参考資料

■津波シミュレーションの誤りのお詫びと差し替えのお願い

●復興まちづくりの前提条件を踏まえた津波シミュレーション

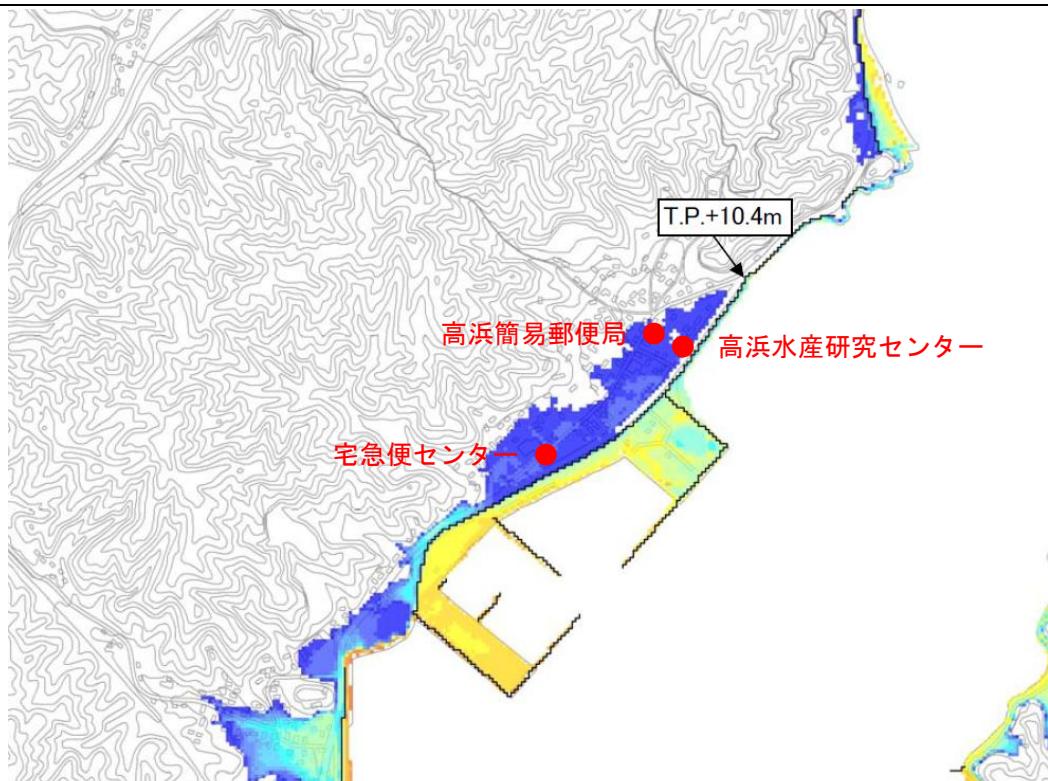
第3回検討会の資料5や「地区復興まちづくり計画（素案）」でお示ししていた津波シミュレーションは、条件設定が「更なる地盤沈下を考慮した」ものとなっており、県が示した条件「更なる地盤沈下を考慮しない」シミュレーション結果とは異なるものとなっていました。

お詫びして訂正させていただきます。

誤

第3回検討会資料5、素案に掲載していたもの

正

●津波シミュレーションの条件

- ・県が決定した防潮堤が整備されている
- ・東日本大震災が発生した当時の潮位、および津波高
- ・東日本大震災による地盤が沈下した状態での地盤高とし、更なる地盤沈下は考慮しない
